Unidad Coordinadora
General del Proyecto
Cuenca M-R - Préstamo BIRF 7706-AR

Programa de Desarrollo Sustentable de la Cuenca Matanza-Riachuelo
MR 117 LPN O - Expansión del Servicio de Provisión de Agua Potable y de Recolección de Desagües Cloacales y Pluviales Barrios Tres Rosas y San Blas Villa 21 - 24 . Ciudad Autónoma de Buenos Aires.

ACLARACION CON CONSULTA N° 2

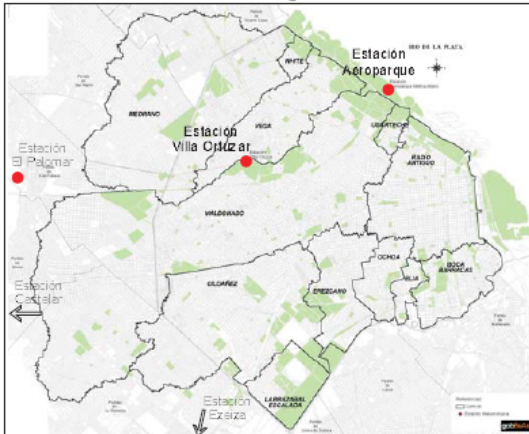
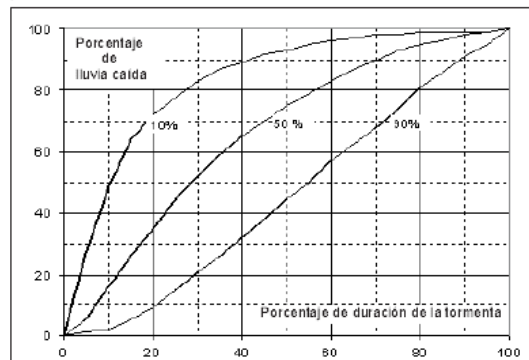
Se observa que la intensidad de diseño adoptada para el cálculo del sistema pluvial es de 216 mm/h. El resumen ejecutivo del Plan de Ordenamiento Hidráulico y Control de Inundaciones elaborado por el GCBA, establece en su página 11 valores de intensidad de tormenta entre 40 mm/h y 60 mm/h para caracterizar hidrológicamente a las cuencas de la Ciudad de Buenos Aires.

Se solicita ratificar la intensidad de diseño utilizada para proyectar el sistema pluvial ya que el valor adoptado sería muy elevado.

Acompaña a la presente el **Anexo** correspondiente. **“Respuesta Consulta Sobre pluviales”**
